Gemeinde Ramstedt - 3. Änderung des Flächennutzungsplans

Abwägungsvorschlag zum Entwurfs- und Veröffentlichungsbeschluss

Stellungnahmen aus der frühzeitigen Beteiligung der Behörden und Träger öffentlicher Belange gem. § 4 Abs. 1 BauGB

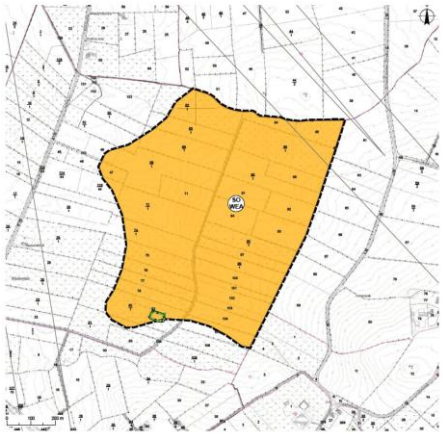
entwicklung, Eingriffe und Windenergie (21.05.2025)	Die für Windenergie geplante Fläche liegt nördlich der Ortslage Ramstedt, westlich „Landesforsten Lehmsiek“ und südlich der Gemeindegrenze zu Winnert (Abbildung 1).

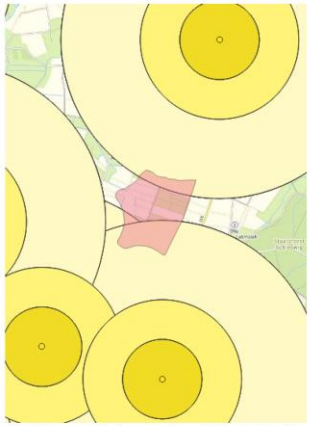
Im Umfeld der geplanten Fläche sind drei Horste des Weißstorchs bekannt. Diese befinden sich in einem Abstand von etwa 1.600 bis 1.800 m zur geplanten Fläche. Die Fläche befindet sich somit nach § 45b Absatz 1-5 BNatSchG teilweise	Kenntnisnahme. Auf die Lage zu windkraftsensiblen Großvogelarten (hier

innerhalb der erweiterten Prüfbereiche (bis 2.000 m) des Weißstorchs (Abbildung 2). Für den erweiterten Prüfbereich gilt, dass das Tötungsrisiko nicht signifikant erhöht ist, außer die Aufenthaltswahrscheinlichkeit ist deutlich erhöht und kann nicht durch anerkannte Schutzmaßnahmen ausreichend verringert werden.

Abbildung 3: Lage der Fläche in Bezug zu den nächstgelegenen Seeadlerhorsten

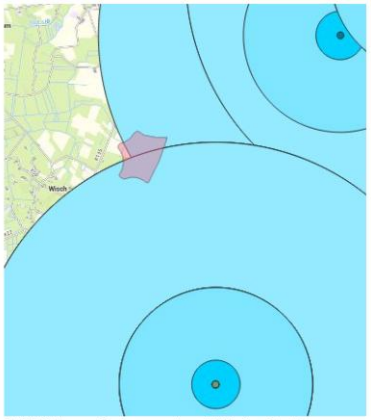
Abbildung 2: Lage der Fläche in Bezug zu den nächstgelegenen Weißstorchhorsten Des weiteren befinden sich zwei Seeadlerhorste in einem Abstand von etwa 4.200 bzw. 4.400 m zur geplanten Fläche. Die Fläche befindet sich somit nach § 45b Absatz 1-5 BNatSchG zum Großteil innerhalb der erweiterten Prüfbereiche (bis 5.000 m) des Seeadlers (Abbildung 3). Für den erweiterten Prüfbereich gilt, dass das Tötungsrisiko nicht signifikant erhöht ist, außer die Aufenthaltswahrscheinlichkeit ist deutlich erhöht und kann nicht durch anerkannte Schutzmaßnahmen ausreichend verringert werden.	erweiterter Prüfbereich des Weißstorchs, erweiterter Prüfbereich des Seeadlers und möglicherweise zentraler Prüfbereich des Uhus) wird im Umweltbericht (Kapitel 6.2.6) bereits hingewiesen.
